江东新区·汇泽园
(安置房6#地块项目)

变更对比文本

设计单位：广州市设计院集团有限公司

2022-12

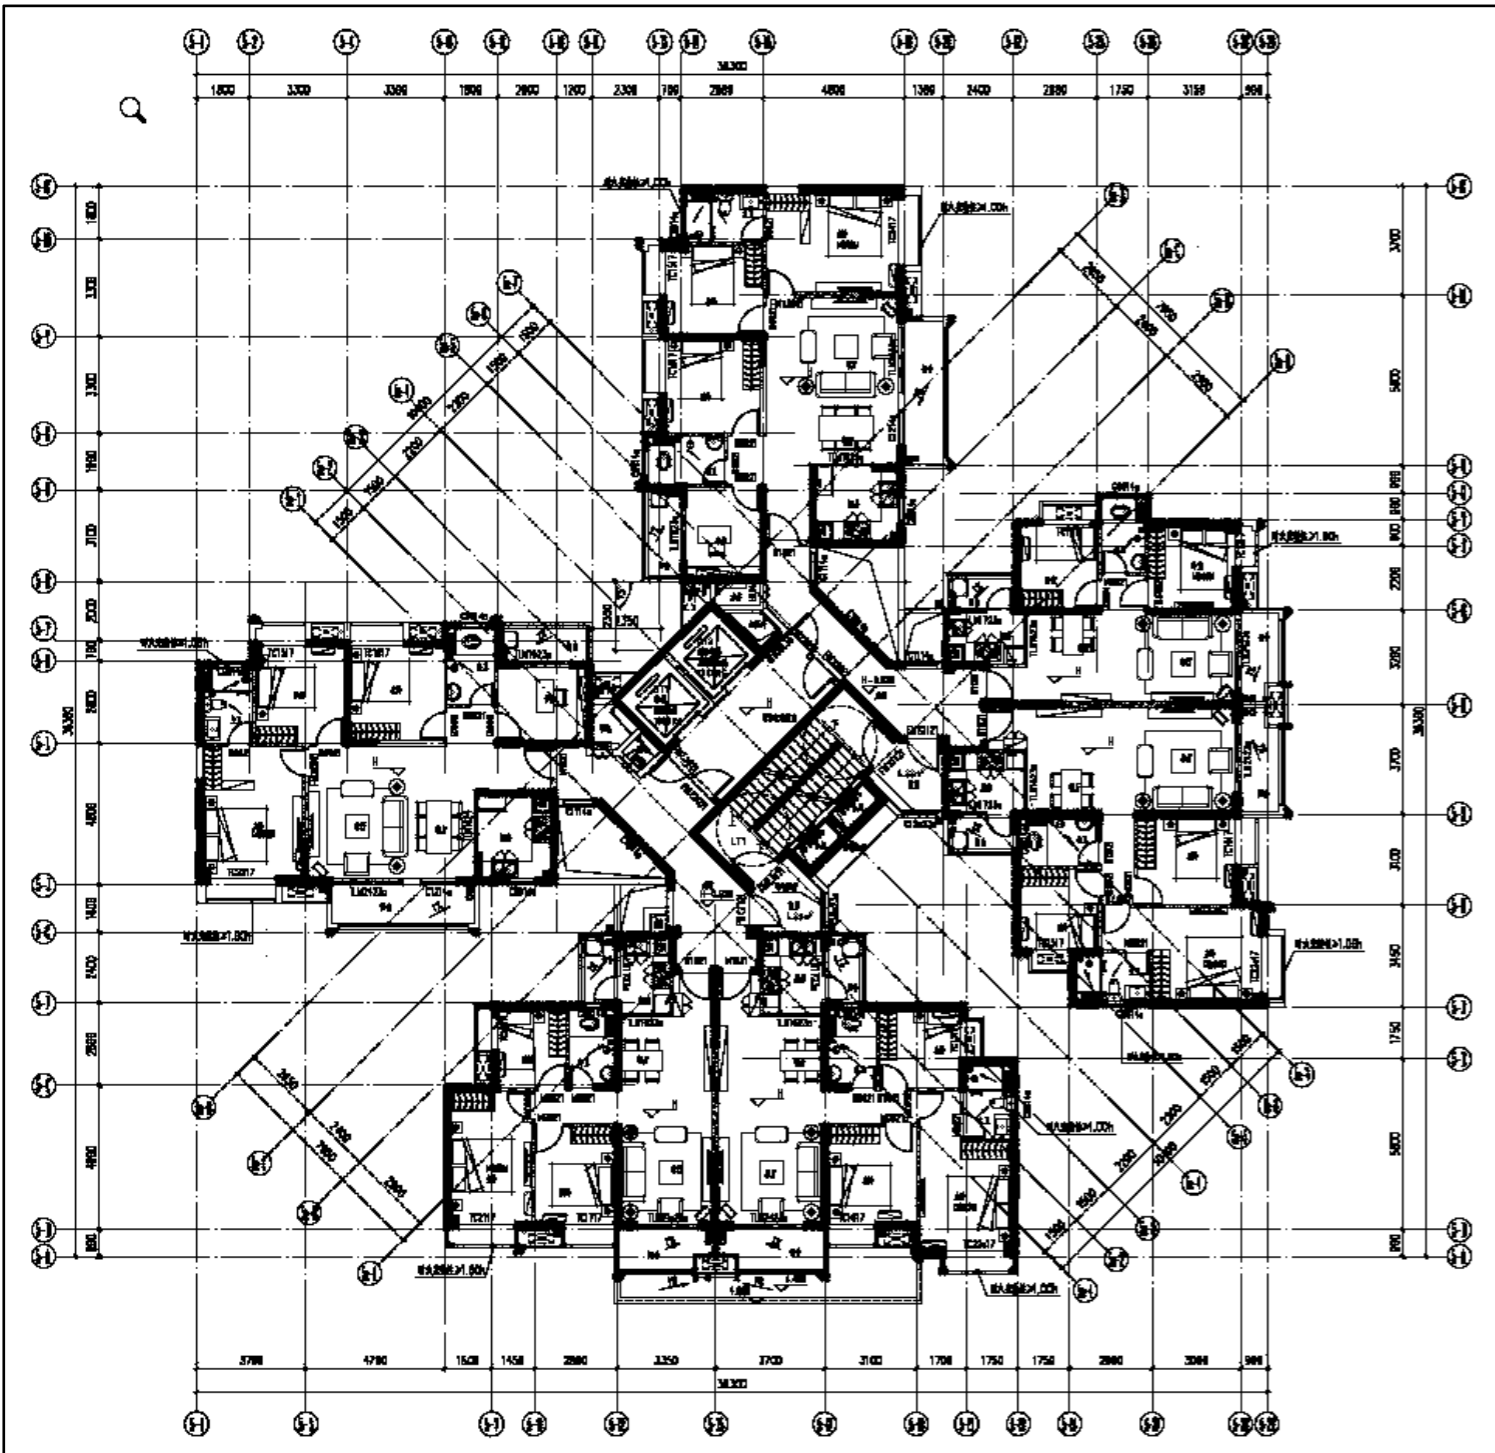
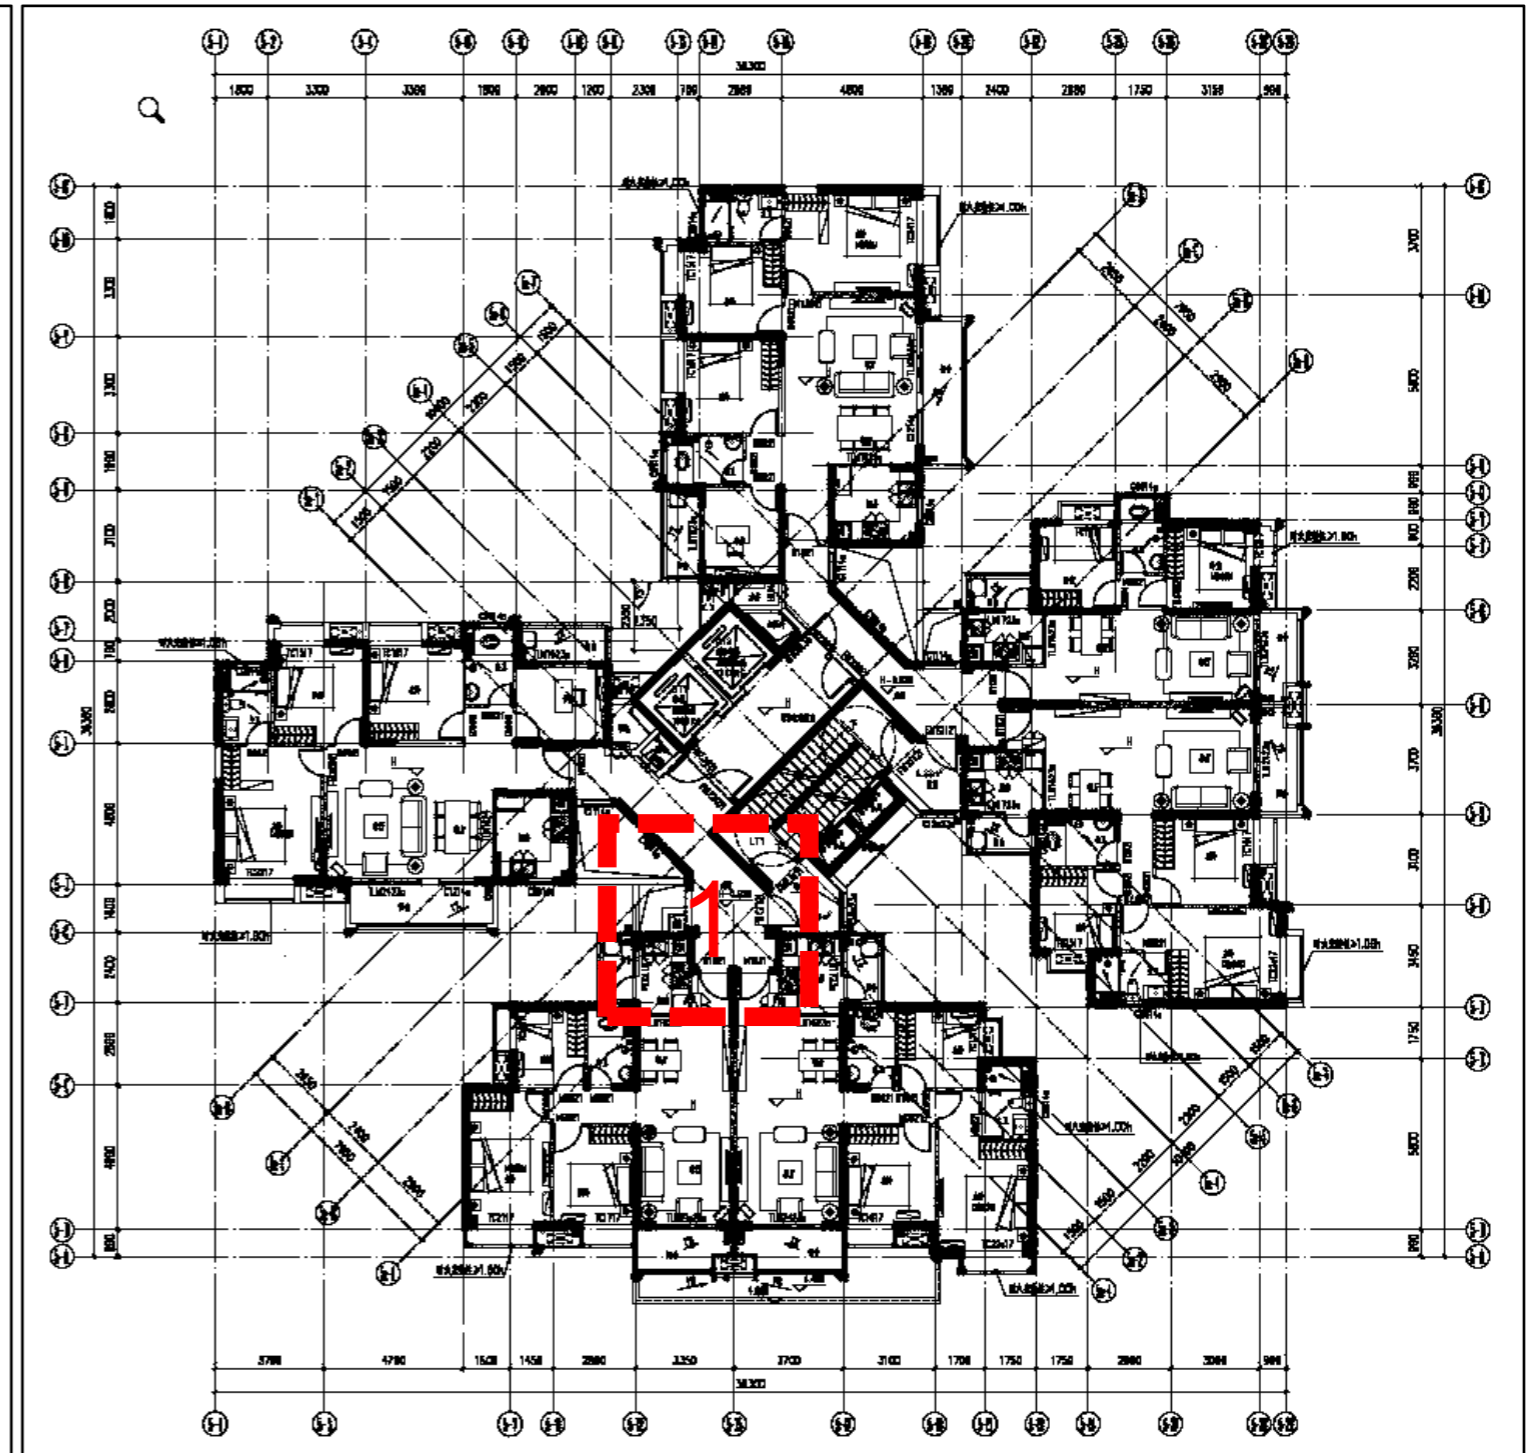
1、补充烟井面积，首层至天面层，每层 0.44m^2 ， $0.44 \times 27 = 11.88\text{m}^2$ ，功能轮廓不涉及修改。

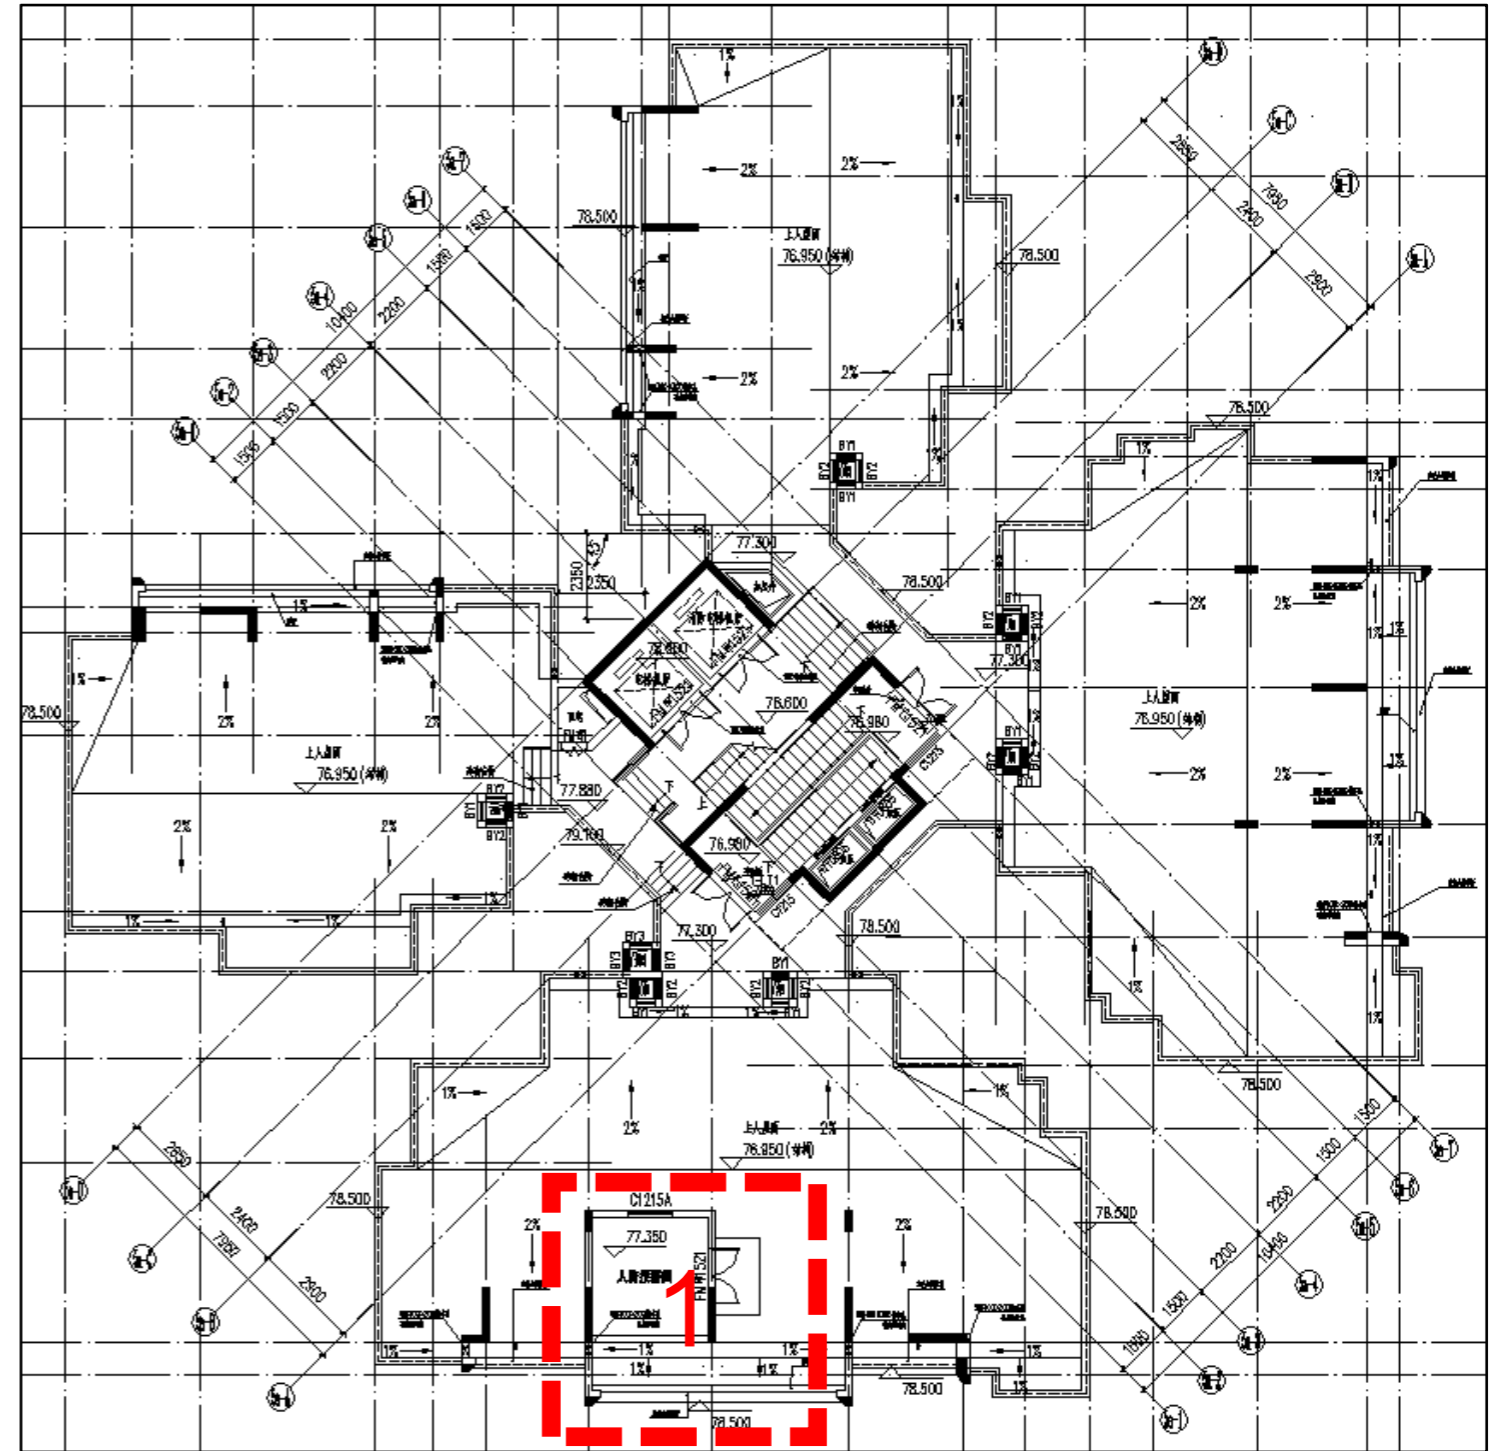
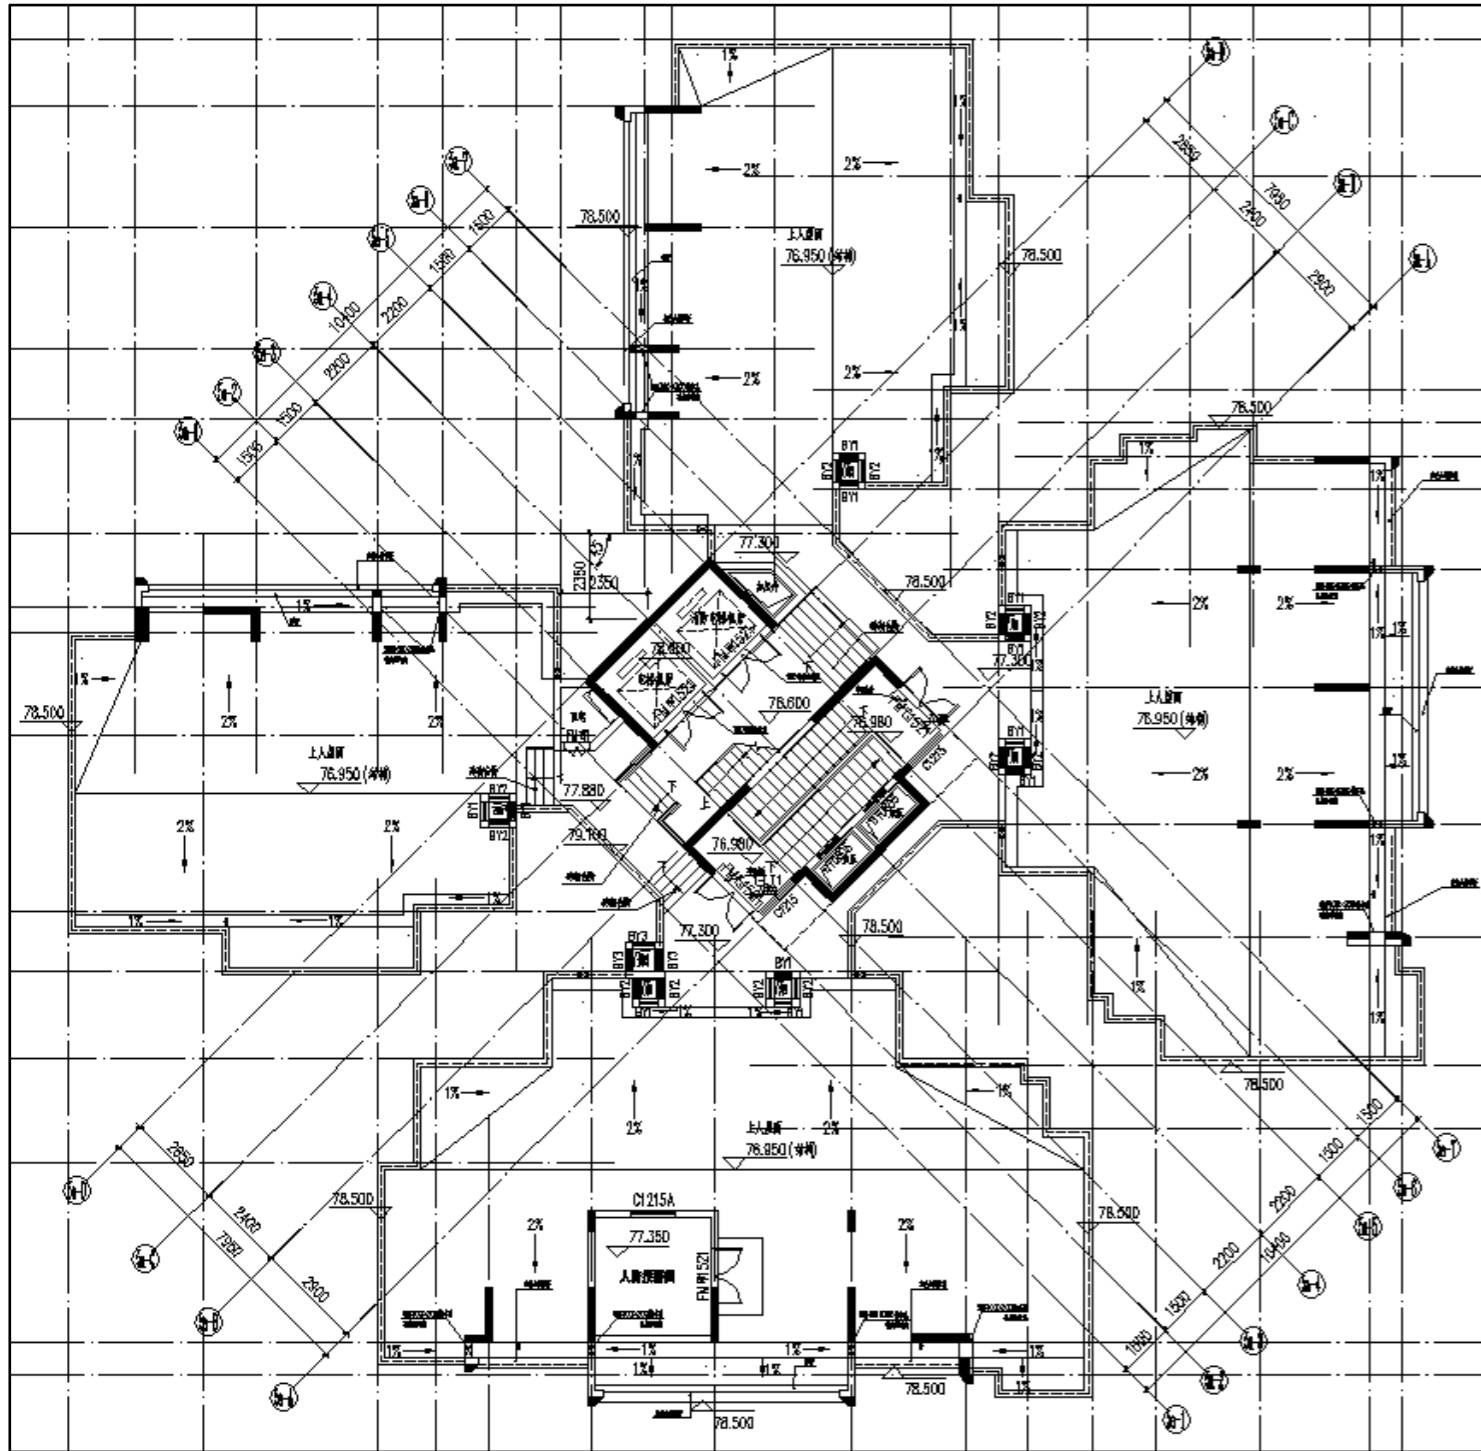
1、天面人防报警间不计容，该部分面积计入梯屋面积。本层仅面积计算修改，功能轮廓不涉及修改。
